**Всемирный форум для согласования  
правил в области транспортных средств**

**Правила № 37 (лампы накаливания)**

### **Предложение по дополнению 41 к поправкам серии 03 к Правилам № 37 (лампы накаливания)**

**Представлено экспертом от Брюссельской рабочей группы  
1952 года\***

*Рисунок, иллюстрирующий размещение колориметрического приемника, текст в нижней части изменить следующим образом:*

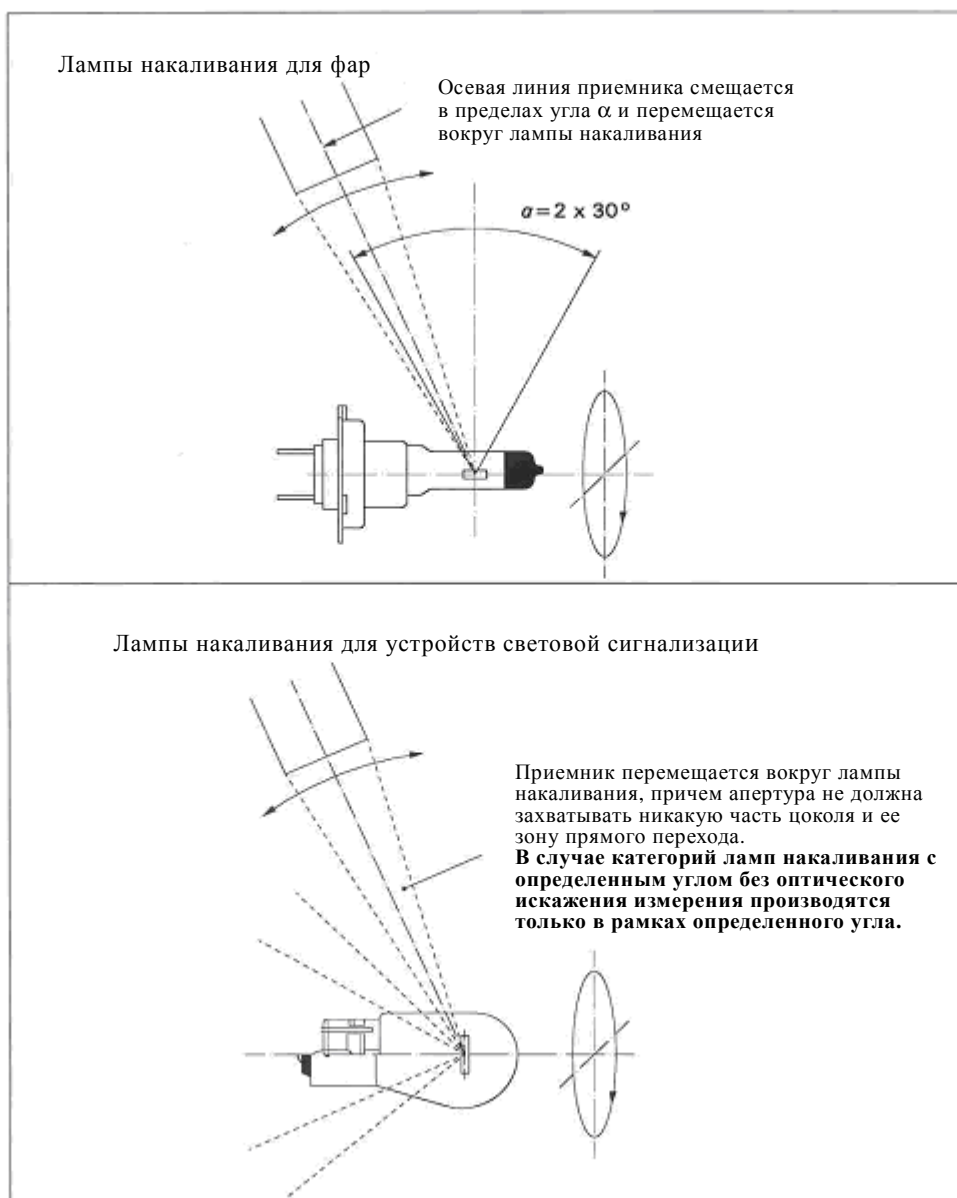
*Пункт 2.3.3* изменить следующим образом:

"2.3.3 В случае ламп накаливания, используемых в устройствах световой сигнализации, измерения производятся разупорядочно вокруг лампы накаливания, за исключением:

- a) участка, покрываемого или охватываемого цоколем лампы накаливания, и
- b) участка прямого перехода вдоль цоколя.

В случае ламп накаливания с двумя нитями накала за исходную точку принимается центр основной нити накала.

**В случае категорий ламп накаливания с определенным углом без оптического искажения измерения производятся только в рамках определенного угла".**

В существующем тексте Правил № 37 цветные галогенные источники света, предназначенные для сигнализации, охвачены недостаточно полно. Цель настоящего предложения о поправке состоит в уточнении того обстоятельства, что измерения должны производиться только в зонах без оптического искажения, определяемых углом без оптического искажения.
